醍醐歩道橋改善のための懇談会 検討シート

実施方針(案)

改良計画

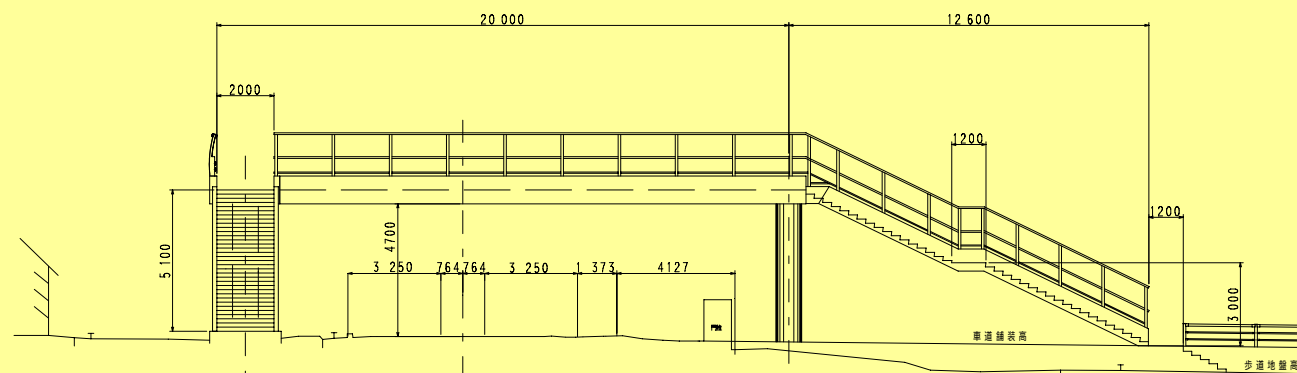
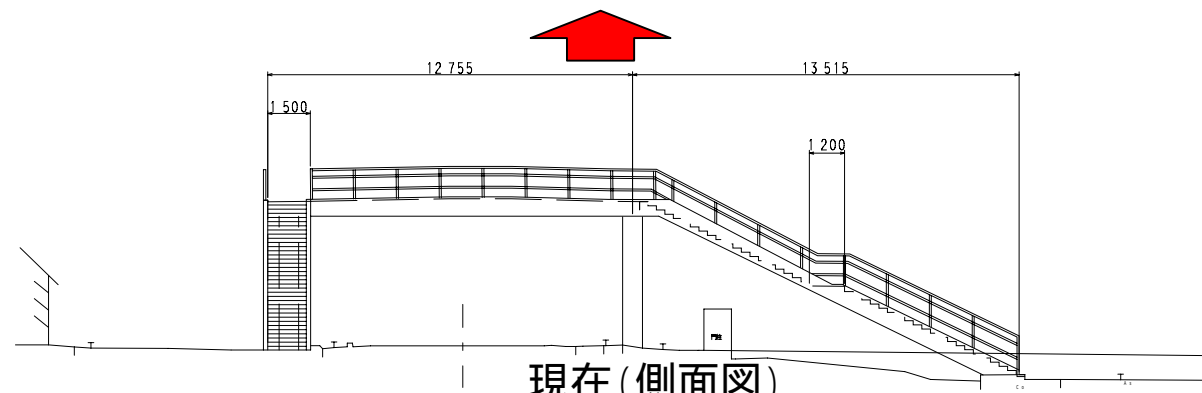
2. 醍醐歩道橋改善について		
1)位置について ・位置は現在の場所でのよいでしょうか。 ・階段の方向について、どうでしょうか。	<p><調査結果の概要> 歩道橋下の歩道幅員が狭いと意見が多くなっている。さらに、小学校方面のみに階段がついていることを課題としてあげている住民も見られる。</p> <p>自由回答より ・歩道橋下の歩道部分が狭くて冬期間は危険。(沿線住民)</p>	<p>・小学校側の降口を道路側に付けたりしても、小学校以外の利用者が殆どいない。また歩道橋を自転車で利用できるようにするのは、子供たちでは無理だと思うので、あまり費用をかけずに、歩道の拡幅に併せて、現状の形状での改良するのが良いのではないかと。</p> <p>・生徒数が少なくなるのは明らかなので、将来小学校が合併になることも考えられる。そうなったなかで、歩道橋が小学校の前で良いのか。大橋交差点付近にあれば、一般の人や駅に向かう高校生なども利用できるのではないかと。</p> <p>・地域の人を考えるとやはり大橋交差点付近にあるのがよいのではないかと。</p> <p>・交差点付近に歩道橋ができる横断歩道がなくなる。そうすると今以上に危険さが増し、交通事故が増えることが予想される。秋田県としては、大きな交差点では歩道橋が撤去されている。</p> <p>・歩道橋を撤去して、大橋交差点に押しボタン式の横断歩道を設置すれば良いのではないかと。</p> <p>・少子化といわれる時代に、子どもの安全を守ることが重要ではないでしょうか。押しボタンの横断歩道では心配です。車の上を通ることで安全が確保されている事なので、学校としては歩道橋を残すことに良いのではないかと。大橋交差点の横断歩道では信号待ちの生徒が交差点付近にあふれ、積雪時は特に危険である。</p> <p>・安全と安心を考えるとどうしても歩道橋は外せないだろうし、利便性社会性を考えれば無くてもいいという考えも成り立つ。</p> <p>・歩道橋と道路の段差がついているため地域住民の利用を遠ざけている。昔、小学校前の段差は無かった。小学校までの道路改良の際に、高さの差が生じ、今の段差となった。この解消をすべきである。</p> <p>・小学校降り口の高さの差を解消するだけでも可能ではないか。</p> <p>第1回まとめ → 醍醐小学校児童の登下校時の安全性を考え、現在の位置でよい、小学校側にある車道と歩道の段差を解消し、地域住民の利用が利用できる。</p>

- 位置 → 醍醐小学校前の現在の位置
- 昇降位置 → 4方向の必要性がなく、醍醐小学校側で、小学生と地域住民の利用を考えた2系統の出入りとし、3方向とする。

学校側の出入り部イメージ図

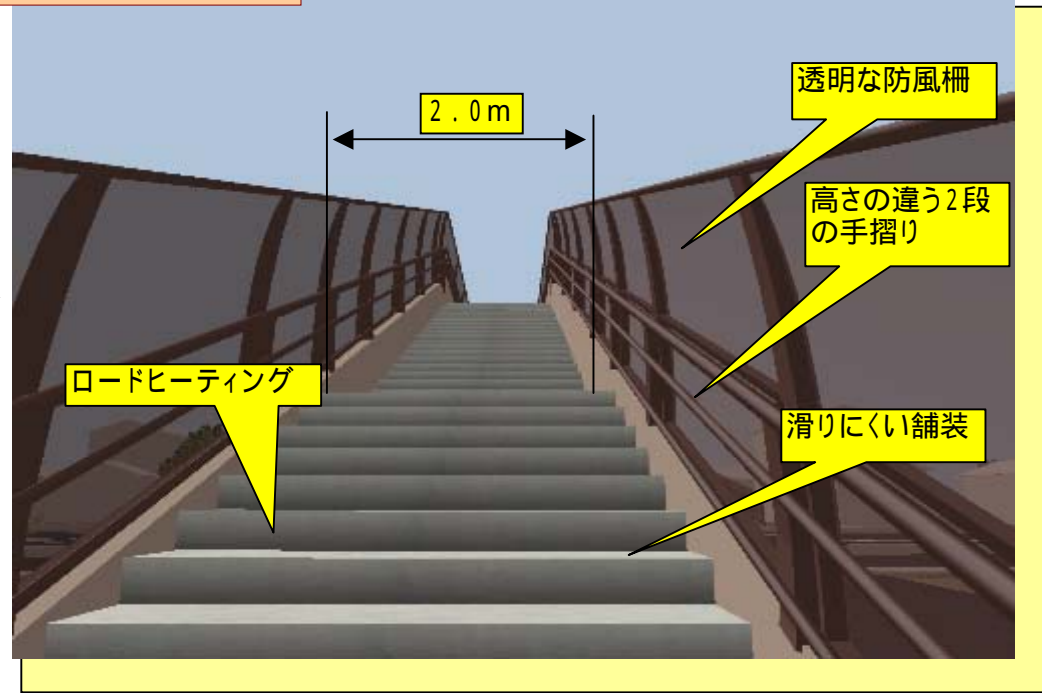
学校側の出入りの状況

現在の3方向とする。醍醐小学校側では、小学生と地域住民の利用を考えた2系統の出入りとします。

階段・橋上通路部

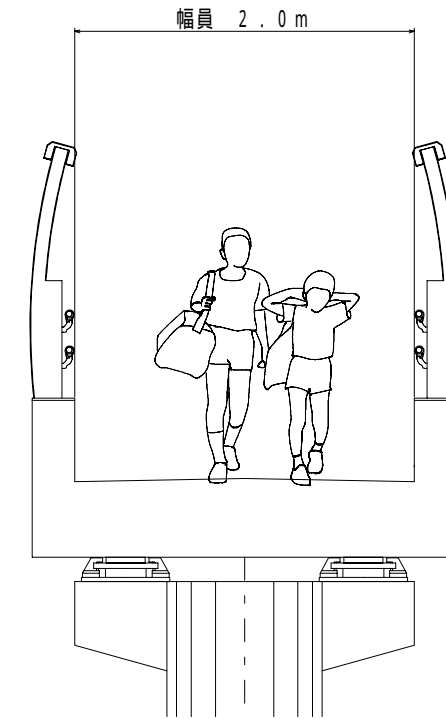
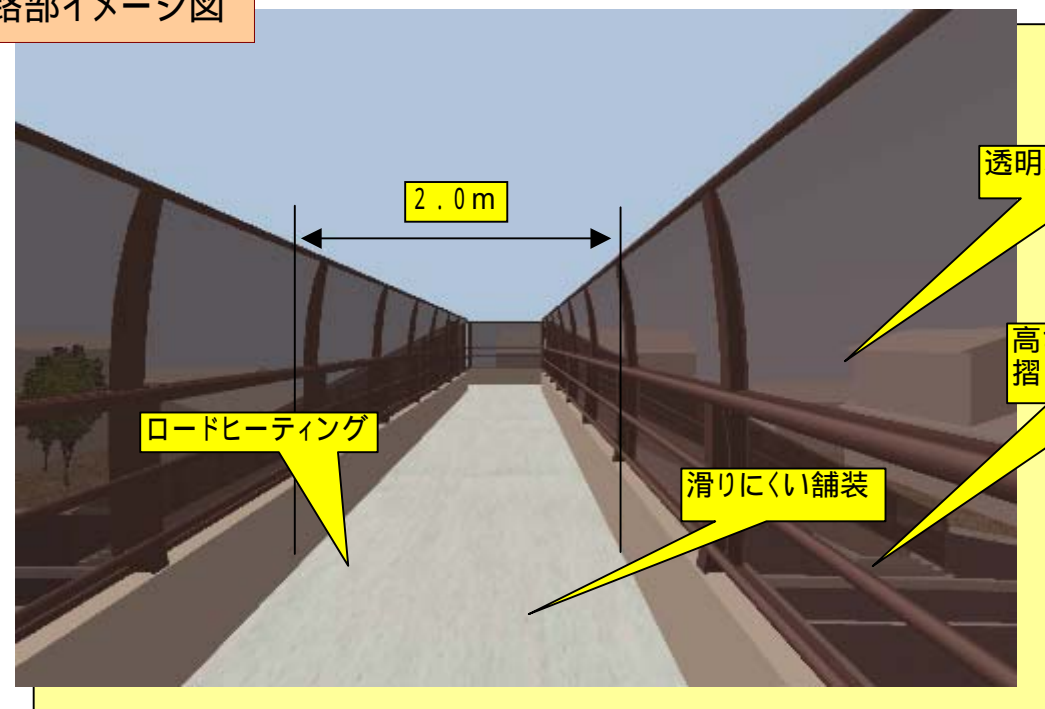
2)階段について 以下の改良案でいかがでしょうか。 ・幅について 現在 1.5m 改善案 2.0m	<p><調査結果の概要> 階段部の課題に対する意見が多く集中している。特に、積雪・雨天時に滑りやすいとの回答が、すべての課題の中で最も大きな課題となっている。</p> <p>自由回答より ・階段が壊れているので直して欲しい。(児童) ・階段が夜暗いので街灯を付けて欲しい。(児童) ・手摺りの高さが低い、欠けている。(児童)</p>	<p>・2mあれば十分である。</p> <p>・歩道橋の下の歩道が狭いという指摘あり、階段下の歩道は3.0m確保してほしい。</p> <p>・ロードヒーティングを設置してほしい。</p> <p>第1回まとめ → 階段・通路部の幅員は2mあれば十分である。歩道橋が設置されても、歩道3.0mを確保する。ロードヒーティングを設置する。</p>

3)橋上の歩道部分について ・現在、ロードヒーティングを行っています。さらに、雪がたまるらないため、吹雪の対策として、風よけなどを考えています。	<p><調査結果の概要> 橋上歩道部については、積雪により幅員が狭くなることを課題として掲げる人が多い。さらに、幅、冬期間の風(吹雪)による困難さが課題としてあげられている。</p> <p>自由回答より ・私も小学生の頃、この歩道橋を使って学校に通学していて、風の強い日や、吹雪の日には屋根がなくとても怖い経験をしています。これを機会に、新設にして新しくしたら良いと思います。(PTA)</p>	<p>・屋根を付けるならば道路に雪が落ちないようにしなければならない。</p> <p>・PTAとしては、屋根を付けて欲しい。</p> <p>・吹きだまりなどにより、雪が残ったり、ヒーティングが効くまで、すべりやすい状況にあることもある。現在登校時には、小学校で除雪などを行っていることもある。</p> <p>・風を遮るために、柵を高くすることもある。透明なものであればよいのではないかと。</p> <p>・防犯上からみると屋根は付けない方が良い。地下道が利用されない理由もこの防犯上の問題である。</p> <p>・景観上の問題をどのようにするかという問題が残ると思う。</p> <p>第1回まとめ → 屋根を付けて欲しいという意見もあるが、防犯上、落雪による交通への影響から、屋根は設置せずとも、防風柵を設置する。</p>

- 幅員 → 現在1.5mを2.0mに拡幅 階段下3.0mを確保
- 手摺り → 高さの違う2段の手摺りを設置
- ロードヒーティング → いままで通り設置
- 照明 → フットライト(足下を照らす照明)設置
- 路面 → 滑りにくい舗装材を使用

- 幅員 → 現在1.5mを2.0mに拡幅
- 手摺り → 新規に(高さの違う2段手摺り)を設置
- ロードヒーティング → いままで通り設置
- 照明 → フットライト(足下を照らす照明)設置
- 路面 → 滑りにくい舗装材を使用

階段、橋上通路部ともに、防犯上、落雪による自動車交通への影響を考え、防風柵を設置。防風柵は、防犯性、歩行者の視界確保を考え、透明にします。
